# 改善箇所説明図

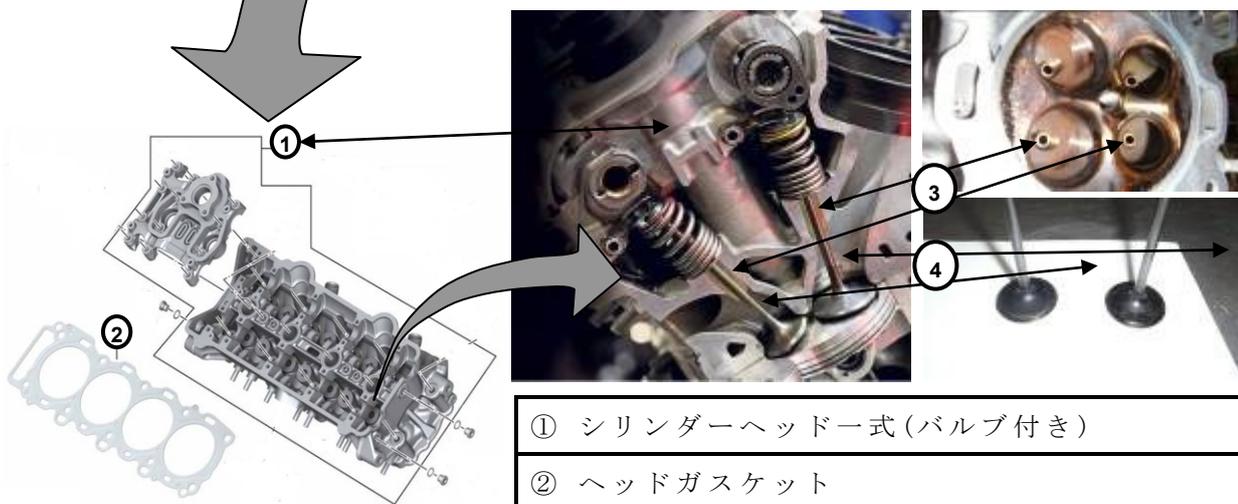
原動機内のインテークおよびエキゾーストバルブにおいて、バルブの表面皮膜加工が不適切なため、バルブガイドが早期に摩耗することがある。そのため、そのままの状態で使用を続けると、バルブガイドが摩耗することで異音が発生し、最悪の場合、バルブとバルブガイドが破損することでエンジンが停止し、走行不能に至るおそれがある。

全車両、シリンダーヘッド式を対策品に交換する。

シリンダーヘッド左側のロッカーアーム用スクリュープラグ  
(2箇所)に白ペイントマークを付ける。
